工装模检治具评审

项目: 虎威

产品明细 1、驾驶员靠背上骨架焊接总成
2、驾驶员座垫前横梁总成

供应商名称: 南皮泰航

焊接夹具评审评价表

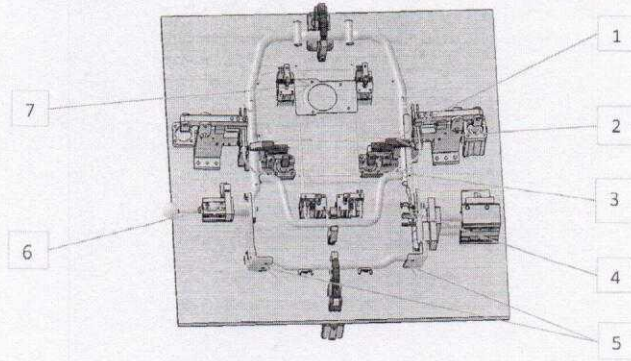
序号	夹具名称	问题项	图例	改善建议	厂家	完成时间
1	靠背总成 2序	钢丝Y向无定位, 焊接位置无固定		增加定位, 钢丝端部增加限制	泰航	
2	靠背总成 2序	焊接位置无固定, 焊道偏移		增加定位压紧机构	泰航	
3	靠背总成 2序	焊接位置无固定, 焊道偏移		增加定位压紧机构	泰航	
4	靠背总成 2序	下连接无定位, 无法保证尺寸		增加边板与星盘焊接定位加紧	泰航	
5	靠背总成 2序	地脚安装孔为装车尺寸, 焊胎未增加定位		增加四个孔及地脚地面定位	泰航	
6	靠背总成 2序	靠背连接处为螺栓连接, 无法使用定位定位		取消气缸定位销, 增加底部辅助定位	泰航	
7	靠背总成 2序	风扇支架无定位压紧机构		增加定位压紧机构	泰航	
8	靠背总成 2序			焊胎需要保证可翻转, 保证所有焊口可以焊胎上面焊接	泰航

焊接夹具评审评价表

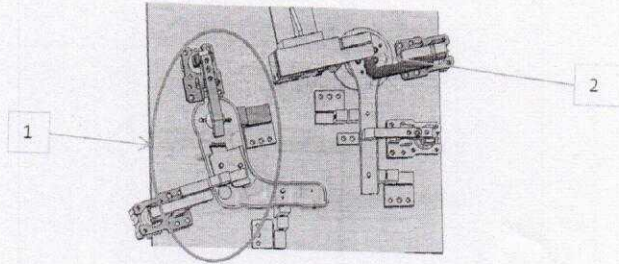
序号	夹具名称	问题项	图例	改善建议	厂家	完成时间
1	调角器上连接板总成焊接夹具	该零部件分总成由供应商提供，不再自制		取消焊胎	泰航	
2	调角器上连接板总成焊接夹具	1、支架无法加紧 2、焊枪干涉		1、增加加紧单元 2、需调整焊接定位块位置，无法下枪	泰航	
3	调角器上连接板总成焊接夹具			进行产能匹配，将此焊胎与其他焊胎合并，减少焊胎数量	泰航

焊接夹具评审评价表

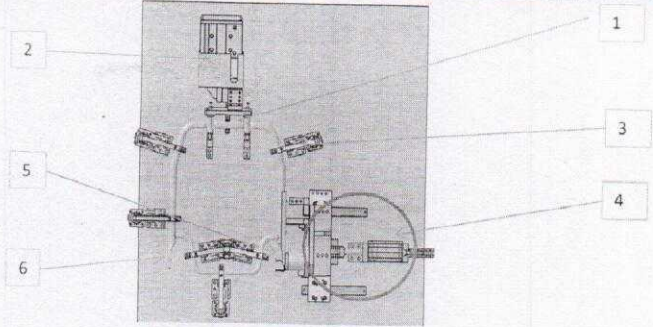
序号	夹具名称	问题项	图例	改善建议	厂家	完成时间
1	靠背总成 1序	头枕无导向, 易外斜, 位置不稳定		头枕增加导向	泰航	
2	靠背总成 1序	头枕调整结构不良, 造成焊胎机构过大		头枕压紧结构需要优化	泰航	
3	靠背总成 1序	1、压紧器定位不良, 管件管控点不准确 2、调角器上连接板孔无法定位		1、加工U型块和夹钳向下移动到直管段 2、取消上边板孔定位, 使用U型槽辅助定位	泰航	
4	靠背总成 1序	结构臃肿, 导致焊胎体型过大, 不易安装		机构更改, 减小尺寸	泰航	
5	靠背总成 1序	上连接板总成无法稳定安装, 依星盘孔位定位缺没有加紧		增加加紧, 中心定位保同心	泰航	
6	靠背总成 1序	缺少孔位定位, 后续焊接无法保证		增加加紧, 中心定位保同心	泰航	
7	靠背总成 1序			焊胎需要保证可翻转, 保证所有焊口可以焊胎上面焊接	泰航

焊接夹具评审评价表

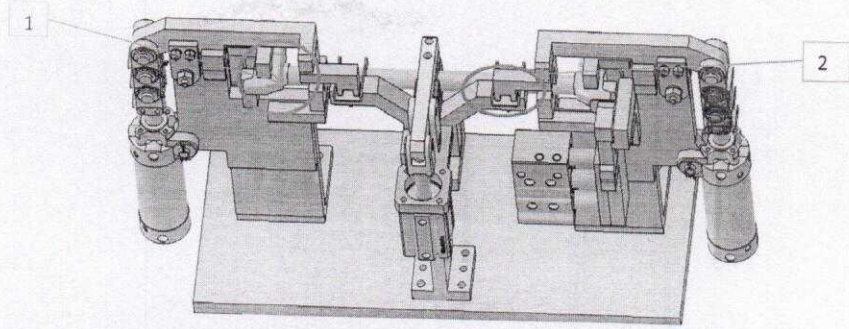
序号	夹具名称	问题项	图例	改善建议	厂家	完成时间
1	座框前横梁焊接夹具	焊枪干涉无法满焊		分开压紧，预留焊接空间	泰航	
2	座框前横梁焊接夹具	焊枪干涉		简易正面焊接	泰航	
3	座框前横梁焊接夹具	由于零件结构问题，焊接变形严重		需要考虑应对焊接变形的调整方案	泰航
